Presentatie CRK\_06 Oktober 2021

Haarlemmerplein nr2\_renovatie & optopping

AHAM | HP architecten | 5.1.2.e

# 1-Onderzoek hoogte en gevelindeling van de optopping

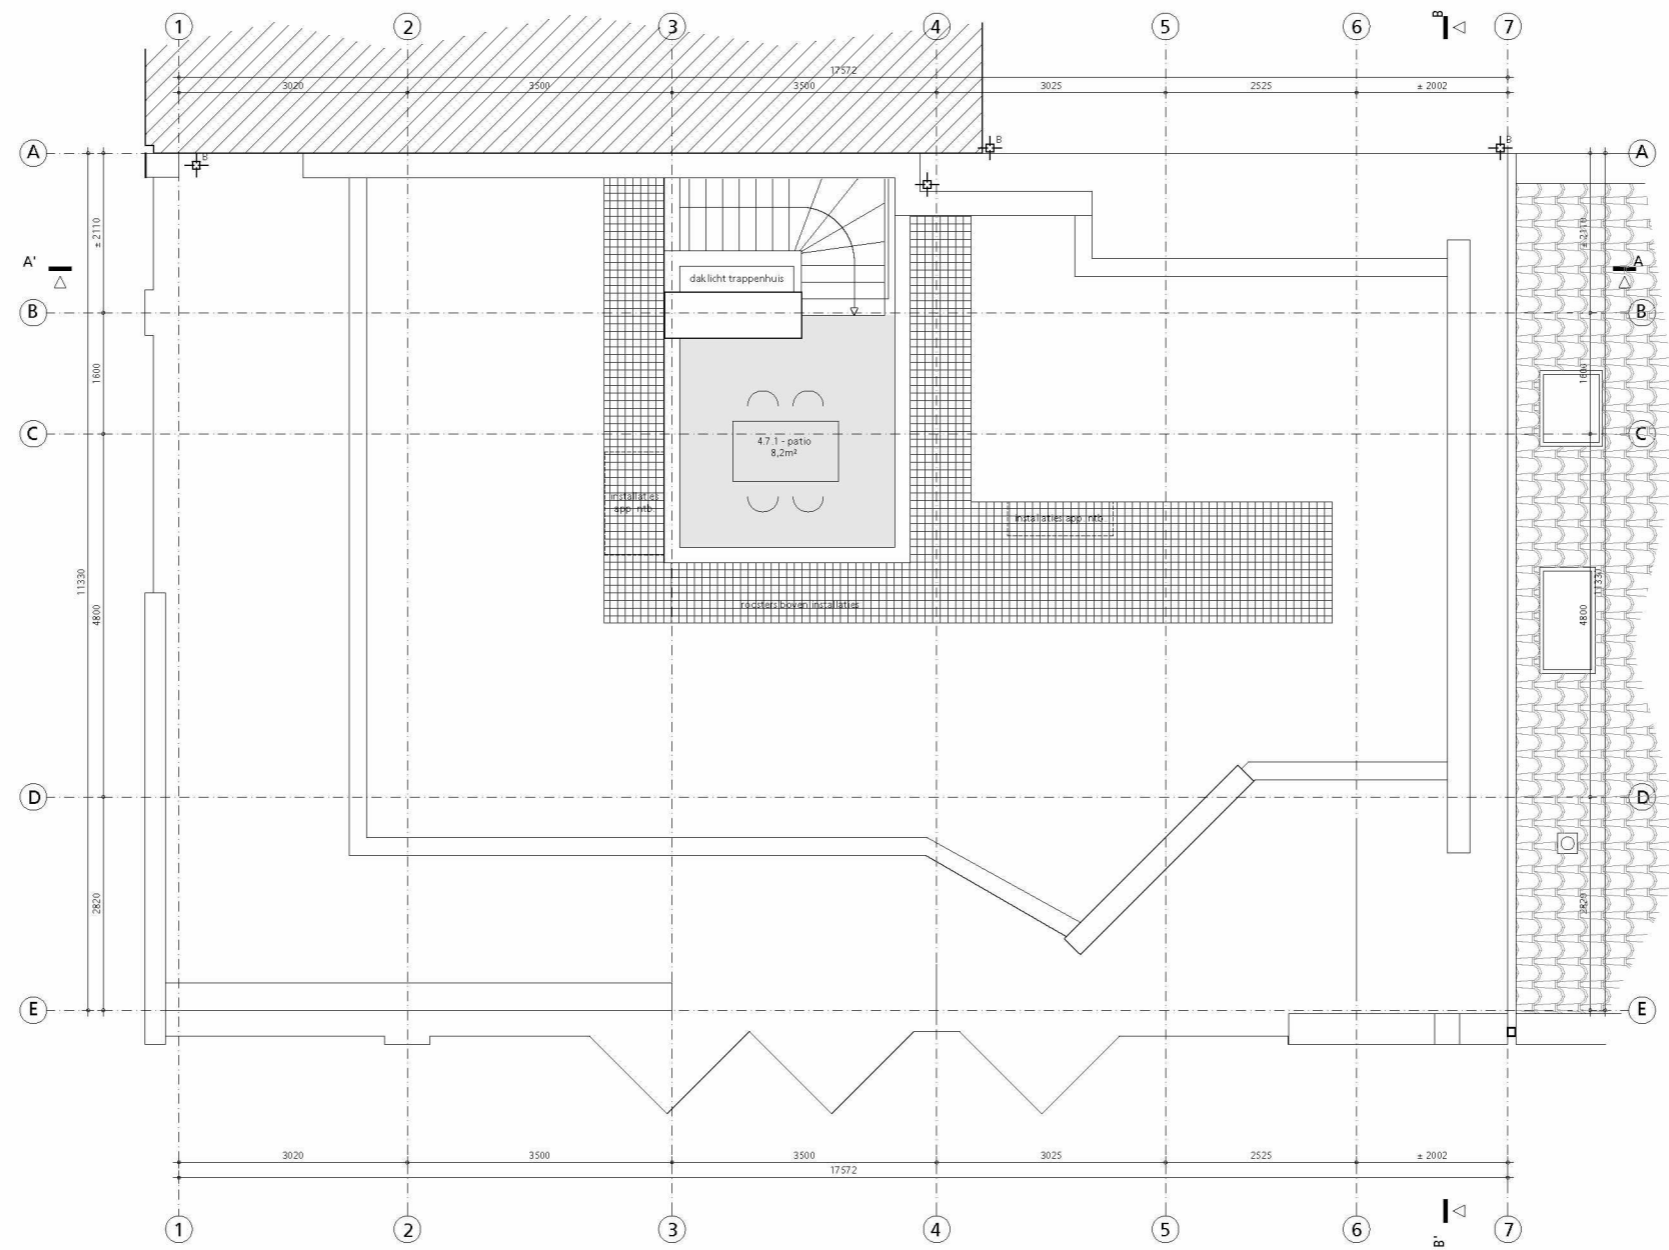
Het dak biedt momenteel geen mooi beeld.

- Er zijn installaties op het dak gelegen die niet met het gebouw geïntegreerd zijn
- De ondersteuning van het baksteenaccent is niet ontworpen om gezien te worden
- Ook bij de naast staande gebouwen zijn veel noodzakelijke installaties zichtbaar

De renovatie en optopping houdt rekening met integratie van de installaties. Deze vormen samen met de verzonken patio een geheel. Het dak werd hier zoals een gevel ontworpen. De toegevoegde volumes zijn niet vanaf de openbare ruimte zichtbaar. Ook vormen deze geen belemmering voor de naast staande woningen.

werk hp2007\_Haarlemmerpl. onderwerp dak over  
fase OV schaal 1:100 (A)  
datum 5 oktober 2021 wijziging

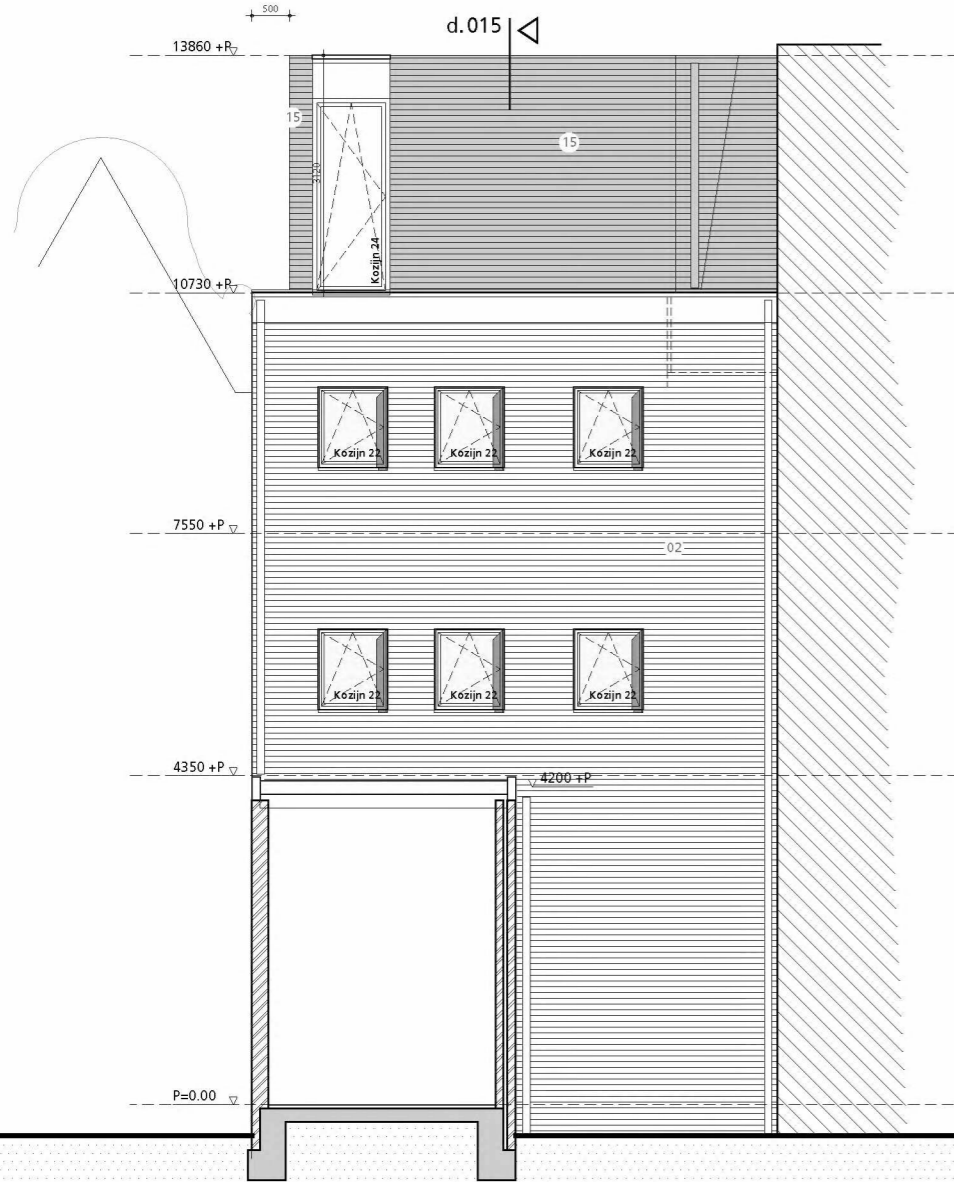
-Er is een voorziening nodig om te voorkomen dat het platte dak als terras gebruikt gaat worden. Een groen dak is hier een goede oplossing, maar ook

-Er is een dakpatio getekend maar is niet voldoende uitgewerkt. **Wat is dit onderdeel precies** en wat is hiervan (en van extra voorzieningen) zichtbaar?

-Bij een dergelijk volume **dienen de installaties integraal meeontworpen te worden**. Deze vormgeving verdraagt geen losse toevoegingen.

werk hp2007\_Haarlemmerpl. onderwerp gevel H-  
fase OV schaal 1:100 (A)  
datum 5 oktober 2021 wijziging

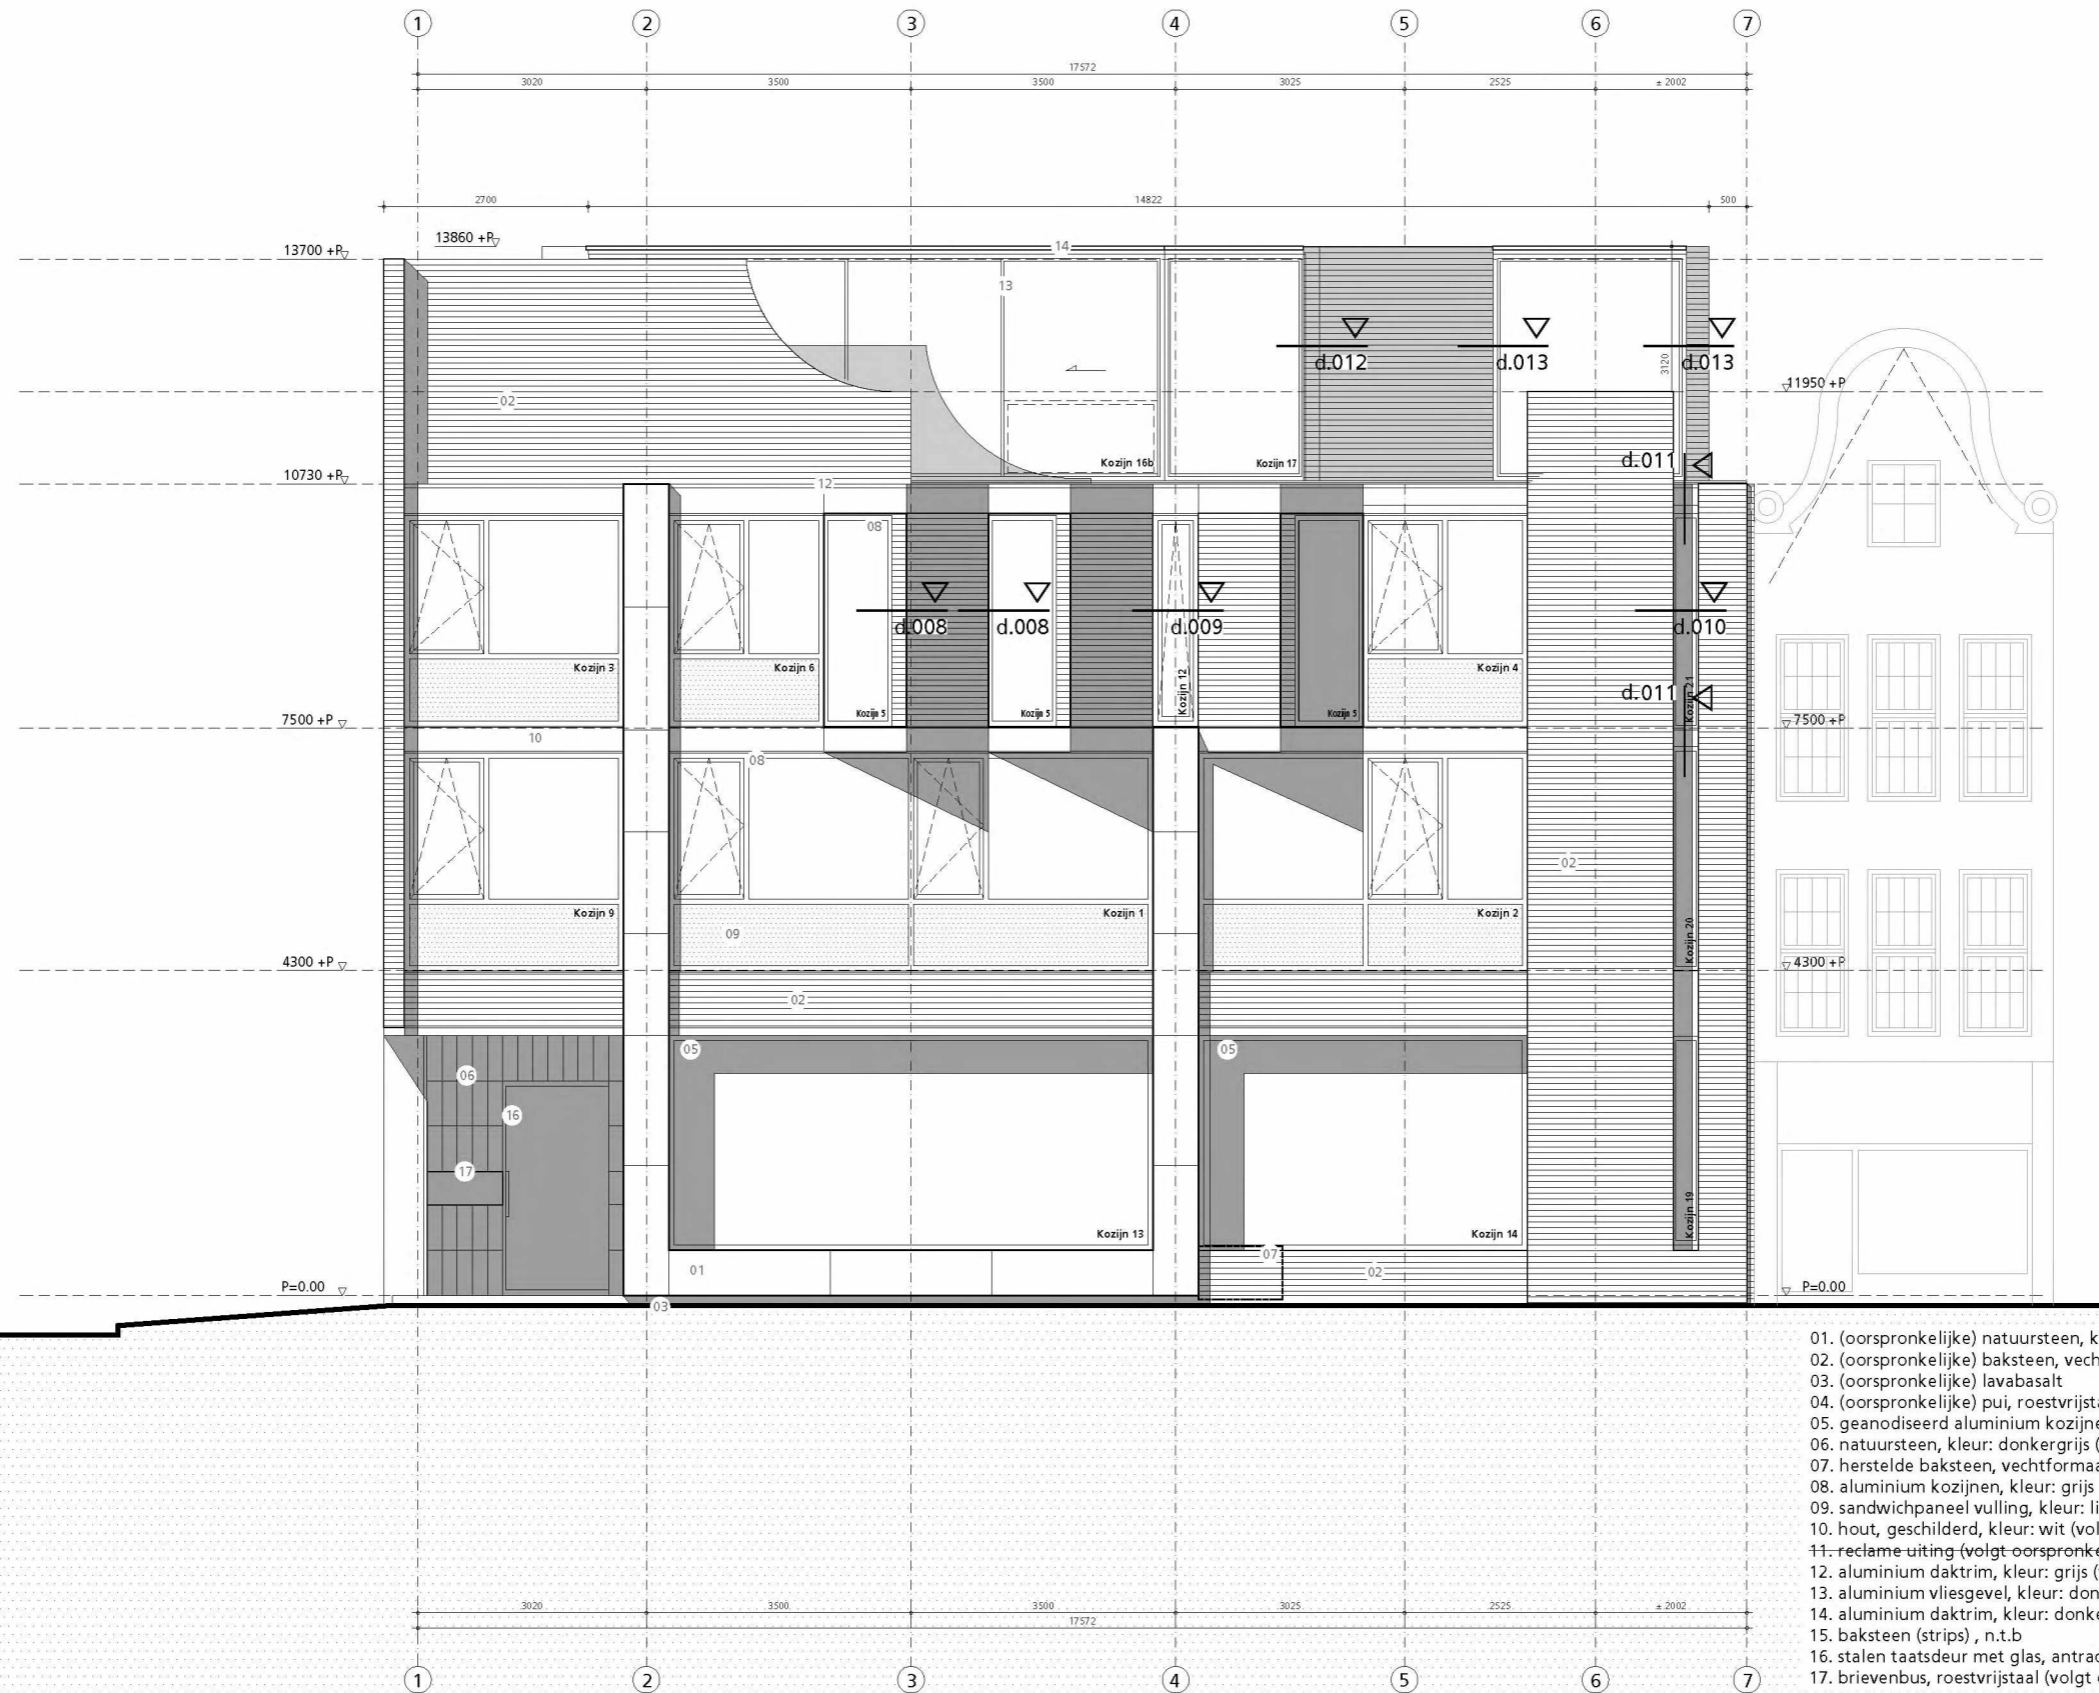
-Verder moet de **exacte hoogte van de opbouw** nader bekeken worden. Deze lijkt nu wat hoog en steekt ook boven het huidige hoekaccent uit.

-Daarnaast oogt **hij hoger door het ontbreken van een onderverdeling in de puien**. Hier is een ontwerpslag nog nodig.

-De geheel **glazen hoek** achter het hoogteaccent is mogelijk zichtbaar vanuit de openbare ruimte en moet technisch en visueel goed opgelost worden. Dit overtuigt nu onvoldoende.

Optopping hoogte was H=3480 mm en is verlaagde naar H=+3130 mm.

Onderzoek naar gevelverdeling in de optopping gebaseerd op de bestaande gevel structuur: de ramen van de optopping worden wat schaal betreft aan de etalages van de BG gerelateerd.

Een balustrade waar een horizontale lijn goed zichtbaar is, is compatibel met de huidige architectonische taal waar horizontale gevelelementen een sterke rol spelen.
